Oggetto: **bando relativo al CONCORSO DI PROGETTAZIONE PER LA NUOVA SEDE DEL
LICEO ARTISTICO "A. VITTORIA" TRENTO**

A seguito di alcune richieste di chiarimento formulate da un concorrente interessato a partecipare al concorso in oggetto, sulla base di quanto comunicato dal competente Servizio Opere Civili con nota prot. n. 642949 d.d. 30/11/2016 si rende noto quanto segue:

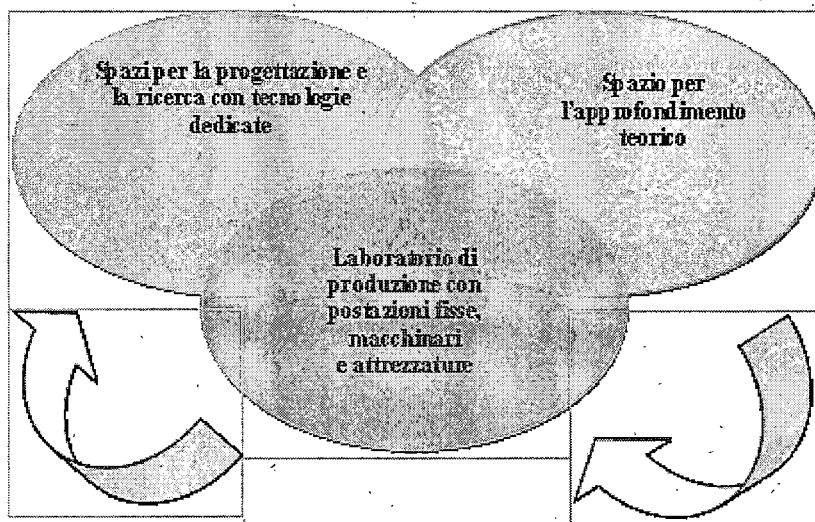
4- A pag. 11 del DPP si scrive che i laboratori di base vanno organizzati "ad isola". Cosa si intende?

Come riportato sul DPP per laboratori di base organizzati "a isola" si intende uno spazio organizzato in modo da permettere di collocare attività di progettazione e ricerca, attività pratiche e di sperimentazione applicata e attività teoriche secondo il seguente schema funzionale;
